改善箇所説明図

パワーモジュール断面図

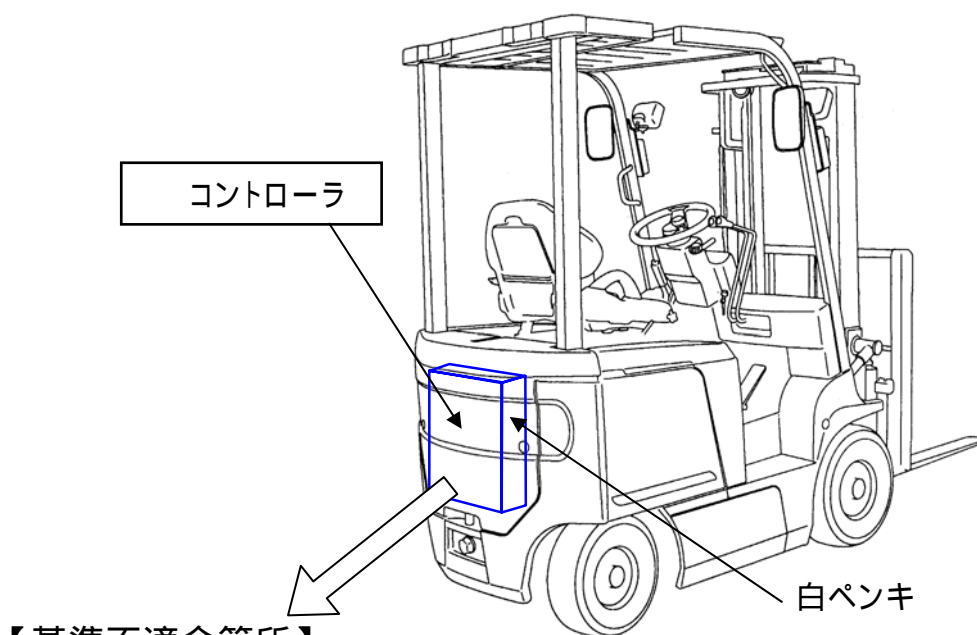
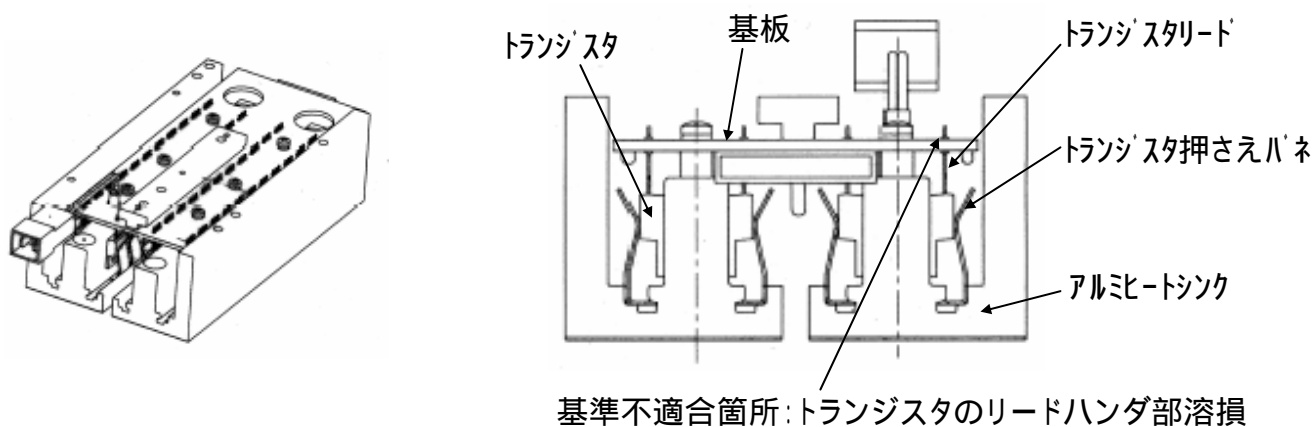
【基準不適合箇所】

コントローラ内パワーモジュール

【基準不適合内容】

車両走行制御コントローラにおいて、パワーモジュールのトランジスタの放熱性が不足しているため、トランジスタから発生する熱により高温になるものがある。そのため、そのまま使用を続けると、トランジスタに過大電流が流れて破損し、走行不能になるおそれがある。

【改善内容】

全車両、型式に応じて以下の対策を行う。

当該コントローラを対策品と交換する。

当該コントローラ内パワーモジュールを対策品と交換する。

対策後識別：作業が終了したら、コントローラ右側面に白ペンキでマーキングする。
